改善箇所説明図

基準不適合発生箇所

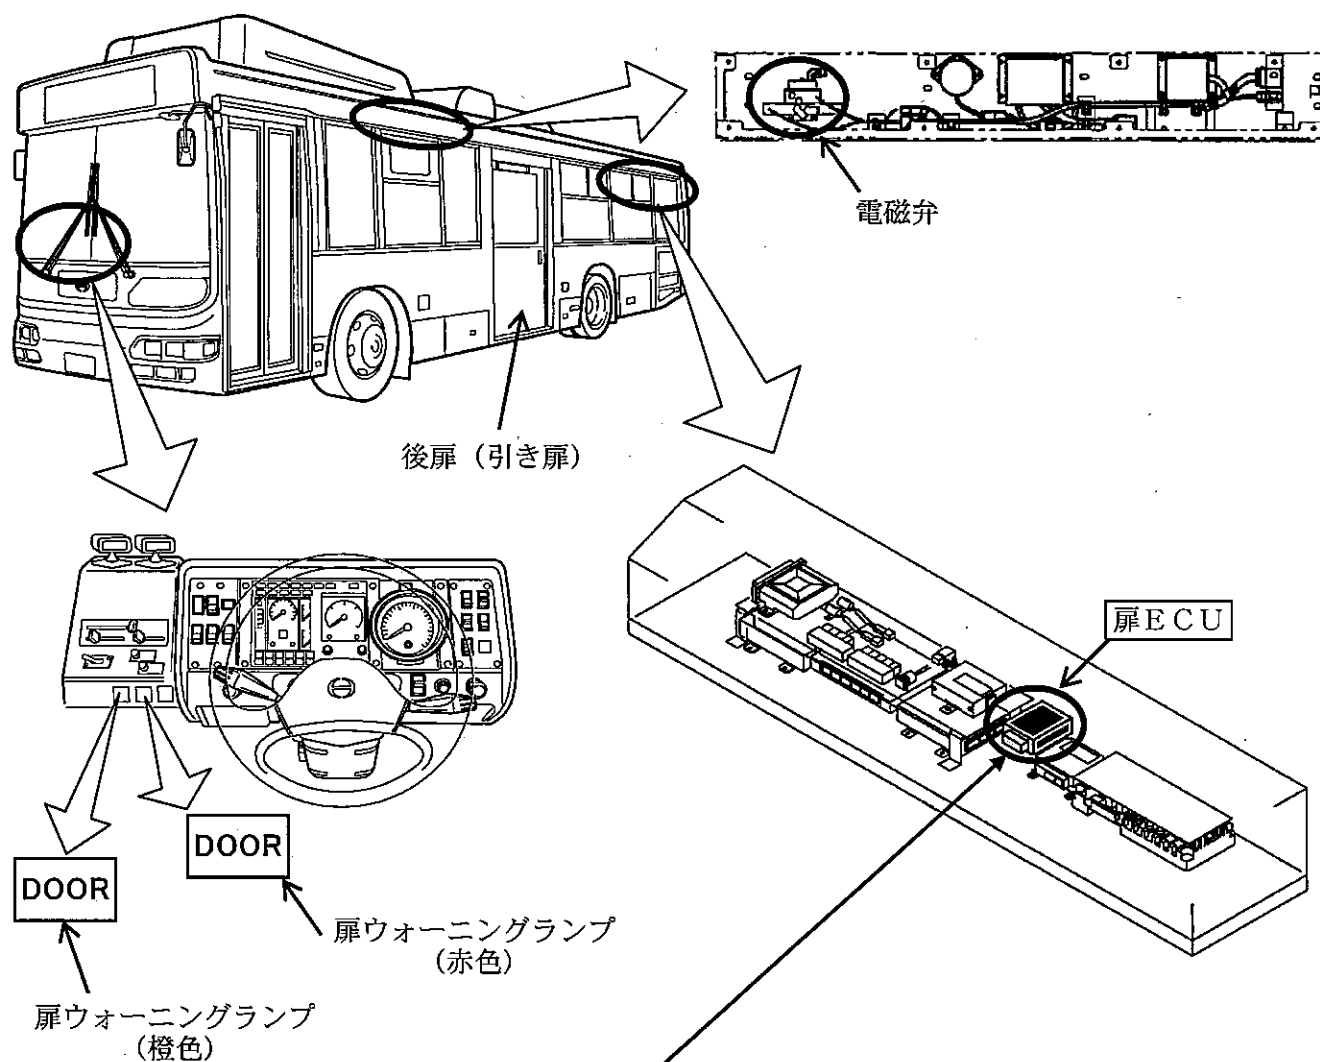
大型路線バスの後扉（引き扉）において、扉の開閉を制御するECUのプログラムが不適切なため、運転者が扉を閉じる操作を行い、扉が閉まる直前に開く操作を行った場合にのみ、扉ウォーニングランプ（橙色）が点灯し、

- ①ダブル電磁弁搭載車両は、扉が開いたままとなり、その後、運転者が運転席で扉の開閉ができなくなるとともに、扉が開いたまま発車することを防止するニュートラルシフトロック機能が作動しない。なお、このまま発車すると、警報ブザーが吹鳴し扉ウォーニングランプ（赤色）が点灯する。
- ②シングル電磁弁搭載車両は、扉が閉まったままとなり、その後、運転者が運転席で扉の開閉ができなくなる。

全車両、当該ECUを対策品と交換する。

識別：改善済車両にはネームプレートに白色ペイントを塗布する。
